施工质量缺陷整改通知单

工程名称：山西省太原市小店区、尖草坪区、清徐县 40 万千瓦屋顶分布式光伏发电项目

编号：TYGF40-ZHJL-TZD-120

事由：关于鸿汇通工商业屋顶光伏区施工质量初步验收存在的问题事宜

附照片

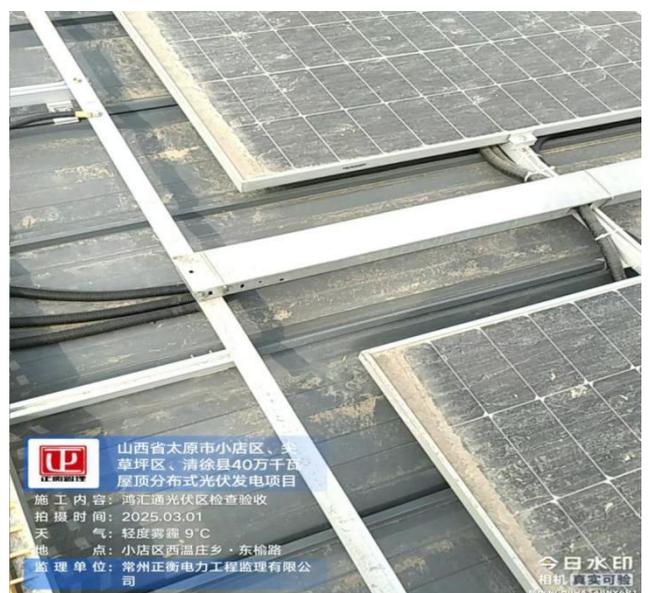
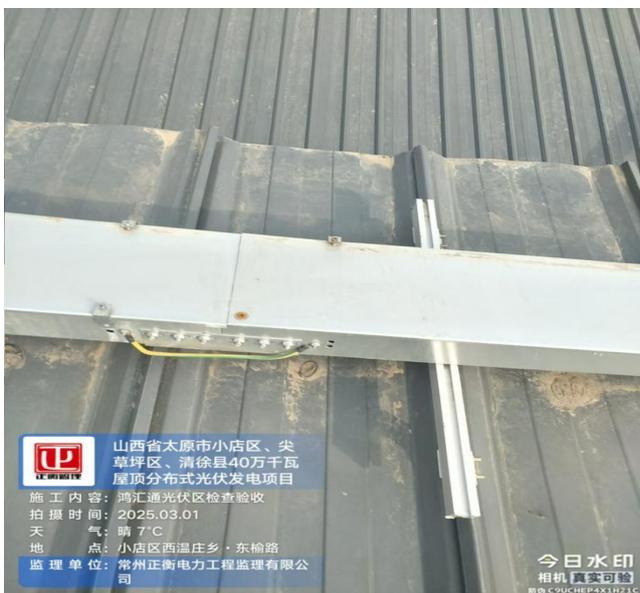
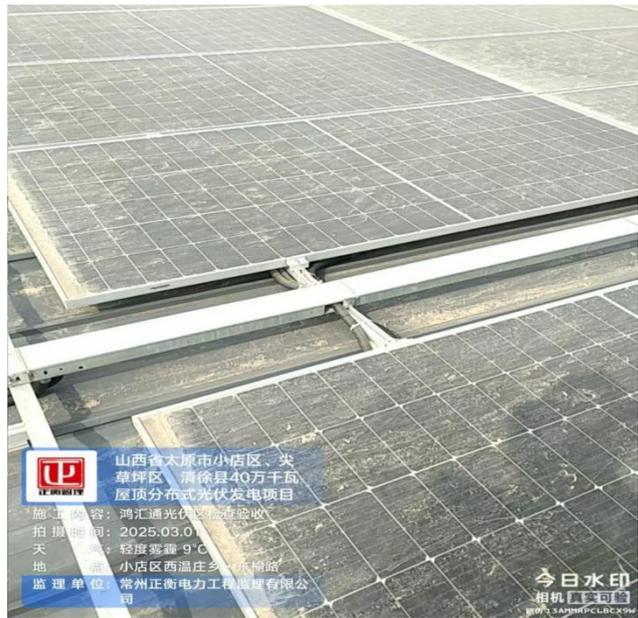
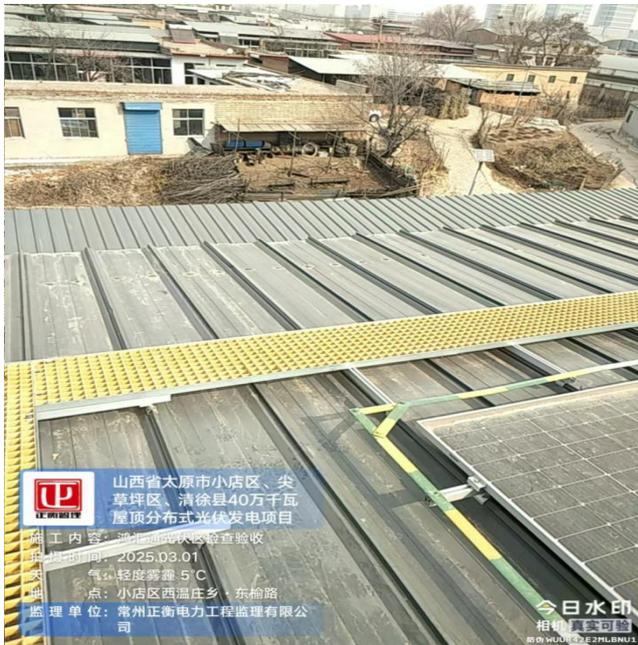
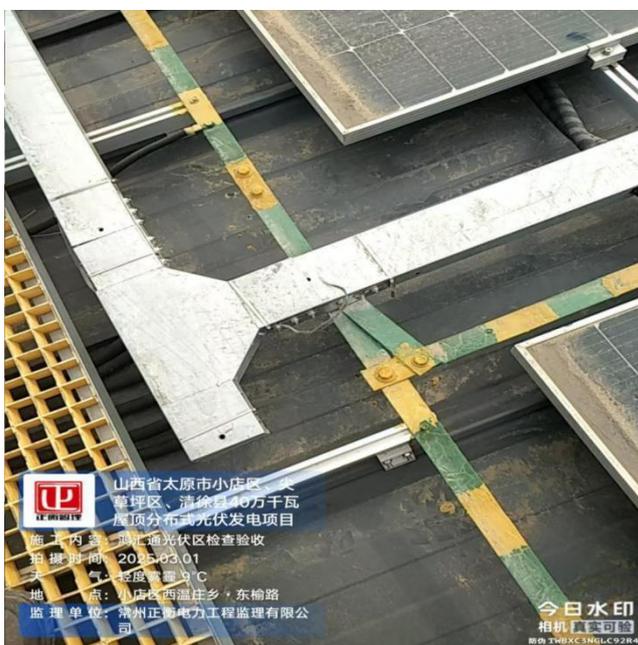
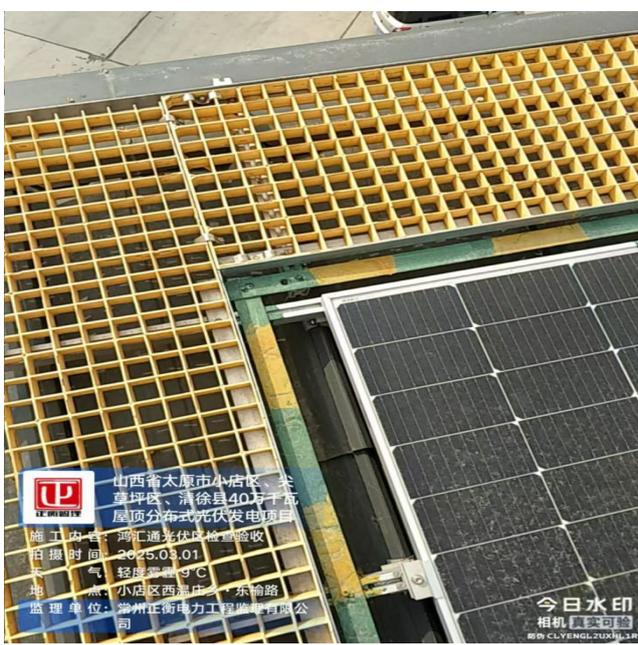
- 1、爬梯屋面部分缺少固定点；
- 2、交流电缆桥架中间部分接地线较少，不符合规范要求；
- 3、交流电缆桥架电缆穿线处防火封堵不到位，桥架上多余的孔洞未封堵，个别桥架接地跨接线螺丝和桥架盖紧固螺丝锈蚀严重；
- 4、个别直流电缆桥架一端或两端缺少接地线，接地线端子未包绝缘带，个别接地线端子未压紧；
- 5、直流电缆桥架电缆穿线处防火封堵未做或封堵不到位；
- 6、个别屋面接地网缺少接地引下线，接地扁铁黄绿色标漆脱落较严重，个别接地扁铁连接处搭接面积不够；
- 7、个别汇流箱支架和紧固螺丝有锈蚀、防腐不到位，个别汇流箱箱门接地线断裂；
- 8、个别逆变器支架焊接处有锈蚀、防腐不到位；
- 9、个别组件安装间距不均匀、压块压偏；
- 10、个别屋面上的灭火器已失效，需更换；
- 11、箱变基础压顶空鼓；
- 12、汇流箱、逆变器无序列编号，灭火器不足；
- 13、桥架接地不符合要求，超 30 米中间无连接，止端无接地连接，桥架与扁铁接地连接材料氧化更换；
- 14、桥架垂直电缆无固定及使用金属丝固定未附加保护层；

以上问题，要求你单位限期 7 日内进行整改，待整改完成自检合格后上报监理项目部进行复查。以上事宜望你单位高度重视，否则一切后果你单位自负！
